改善箇所説明図

改善措置の内容

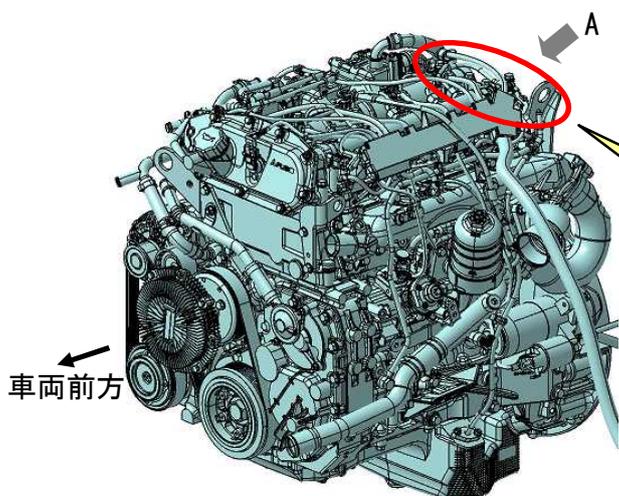
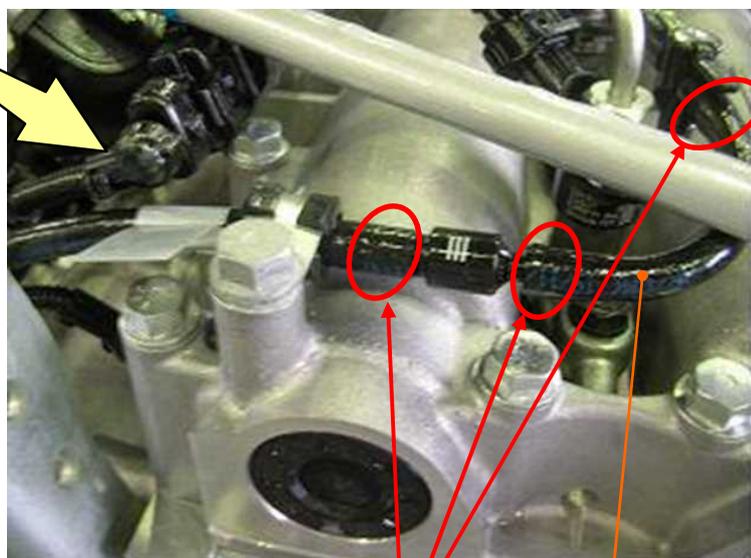
小型トラック・バスにおいて、戻り側燃料ホースの材質が不適切なため、架装時、車両洗車時等に使用される化学物質により、燃料ホースが膨潤するものがある。そのため、そのままの状態で使用を続けると、燃料ホースの接続部が外れて燃料が漏れ、最悪の場合、火災に至るおそれがある。

全車両、燃料ホースを対策品に交換する。

なお、部品が供給できない場合には、暫定措置として燃料ホースの接続部にクランプを追加し、対策品が供給され次第、燃料ホースを対策品に交換する。

注：□ は、追加する部品を示す。
